INFORME TECNICO DE VERIFICACION CONTRACTUAL				ITV Nº 28/2018
FECHA	23/02/2018			
REFERENCIA	*Contratación Directa para la Construcción de un aula en la Escuela Básica N° 3.848 Don Carlos Antonio López".*		**ID**	N/A
EXPTE.	No fue remitida por la Contratante.		**FECHA**	----------
CONTRATANTE	Municipalidad de Yvyrarobana.			
CONTRATISTA	Grupo Elite.			
FISCALIZACION	----------			
CONTRATO N°:	**FECHA**	No fue publicado el contrato en el SICP.	**PLAZO DE VIGENCIA**	----------
ACTA DE INICIO	**FECHA**	----------	**PLAZO DE EJECUCION**	----------
RECEPCION PROVISORIA	**FECHA**	----------	**RECEPCION FINAL**	----------
ADENDAS	--------		**FECHAS**	----------

IINFORME TECNICO DE VERIFICACION CONTRACTUAL				**ITV Nº 66/2018**
Evaluación de Descargo correspondiente al ITV 28/2018.				
FECHA	21/06/2018.			
REFERENCIA	*Contratación Directa para la Construcción de un aula en la Escuela Básica N° 3.848 Don Carlos Antonio López".*		**ID**	N/A
EXPTE.	No se presentaron descargos.		**FECHA**	----------
CONTRATANTE	Municipalidad de Yvyrarobana			
CONTRATISTA:	Grupo Elite de Juan Aricio Noguera			
FISCALIZACION	--------			
CONTRATO N°	**FECHA:**	No se encuentra publicada en el SIP	**PLAZO DE VIGEN

3.1.4 Balancines

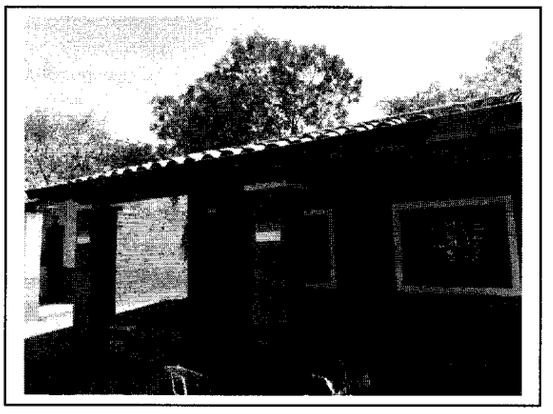
Se visualizó que ninguna abertura contaba con la fijación del vidrio con masillas para evitar que el vidrio se desprenda de la estructura de hierro, sino que sólo contaba con la unión de una fina capa de silicona entre el vidrio y la estructura.

10. El vidrio observado durante la verificación in situ es vidrio simple. No se visualizó en ninguna abertura la fijación del vidrio con masillas para evitar que el vidrio se desprenda de la estructura de hierro, sino que sólo contaba con la unión de una fina capa de silicona entre el vidrio y la estructura.

3.1.5 Pisos y zócalos

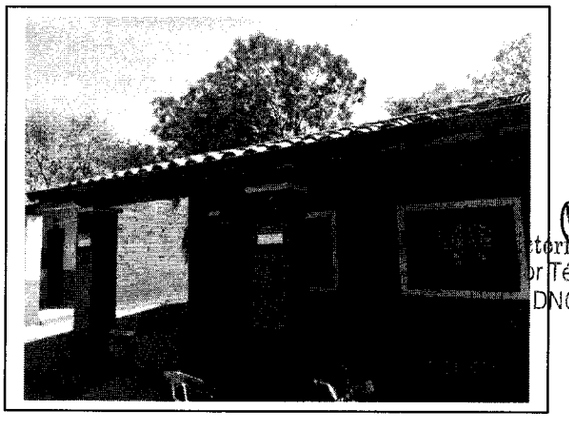
La planilla de precio de la carta de invitación y la EE.TT. establecen que tanto pisos como zócalos deben ser del tipo calcáreo de color rojo. Al respecto durante la verificación in situ se ha podido observar que tanto el piso como el zócalo son cerámico de 45 x 45 cm, dicho cambio debió realizarse por medio de un convenio modificatorio.

11. Se ha podido observar que tanto el piso como el zócalo son cerámico sin embargo se encontraba estipulado piso y zócalo calcáreo, dicho cambio debió realizarse por medio de un convenio modificatorio.

3.1.6 Techo

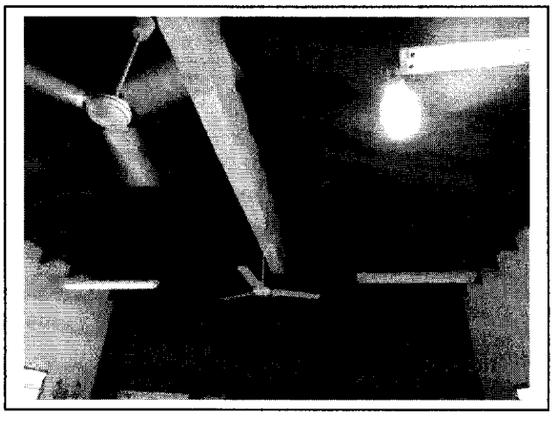
Durante la verificación in situ se pudo constatar que el maderamen del techo y la viga de la galería presenta albura, que puede ser producido por varios factores, uno de ellos podría ser el proceso de secado defectuoso, además no se observó planchuela de sujeción entre tirantes y viga de madera.

12. Durante la verificación in situ se ha podido observar que el maderamen del techo y viga de madera tenían alburas en algunos puntos, además no se observó planchuela de sujeción entre tirantes y viga de madera.

3.1.7 Pinturas

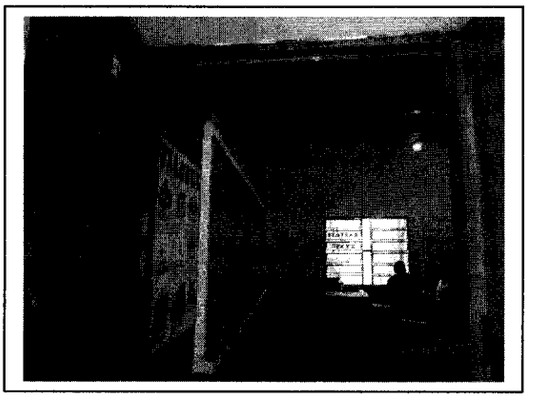
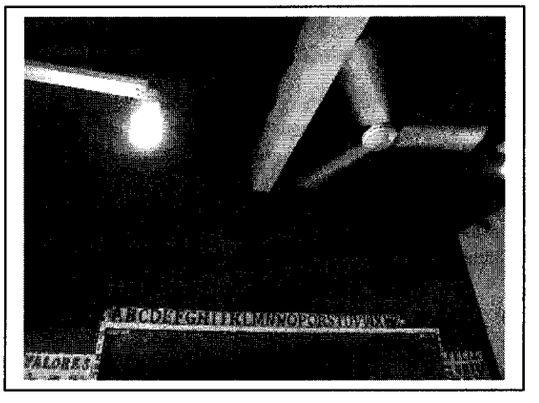
Los rubros de pinturas de maderamen no fue realizado ya que fue observado que tanto los tirantes, tejuelones, marcos de puertas y puertas no contaban con tratamiento al barniz. Las paredes de ladrillo común estaba pintada una cara y las paredes interior revocadas con pintura a la cal.

3.1.8 Desagüe Pluvial: Canaletas y caño de bajada

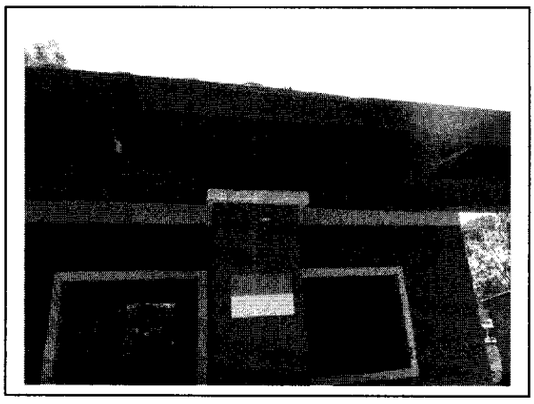
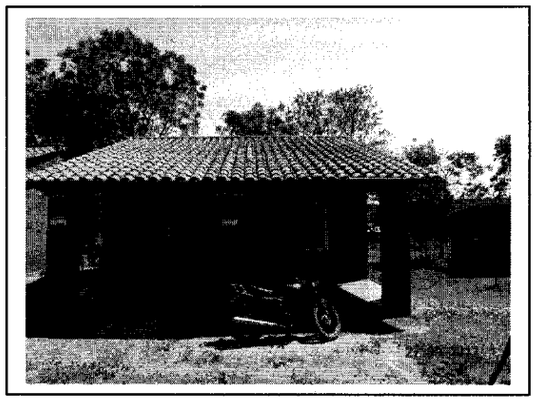
Con relación a canaletas y caño de bajada fueron colocadas las canaletas y los caños de bajadas pero no se puede determinar si el calibre de las chapas utilizadas para su construcción corresponde a lo establecido en la especificación técnica.

9. No se puede determinar si las chapas utilizadas para la construcción de las canaletas y los caños de bajadas son lo establecido.
